Uttalelse til høring – helårs turveitrasé i Vestmarka (planID 2019008)

Vi viser til «forslag til detaljregulering for helårs turveitrasé i Vestmarka». Frist for merknader er 08.04.2022.

Figur: Høydeprofil fra Vestmarksetra til Mikkelsbonn via Grønlandsveien (venstre) og terrengløypa (høyre)

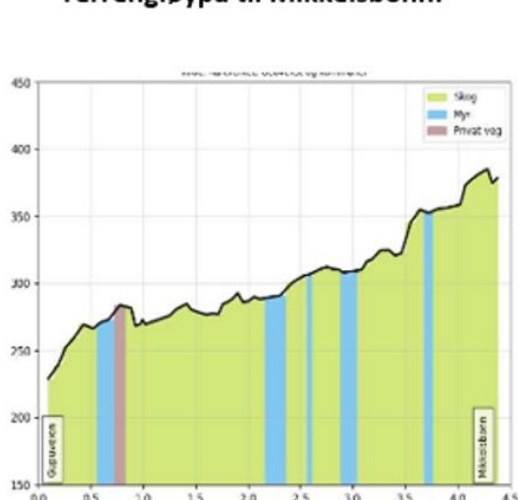
Den foreslåtte helårstraséen vil også få en snillere høydeprofil, med færre høydemeter og mindre sammenhengende motbakker enn dagens tidligløype opp Grønlandsveien. Skiforeningen mener derfor at den foreslåtte helårsløypa vil være et godt alternativ for mange brukergrupper som ønsker en mindre krevende trasé til Mikkelsbonn.
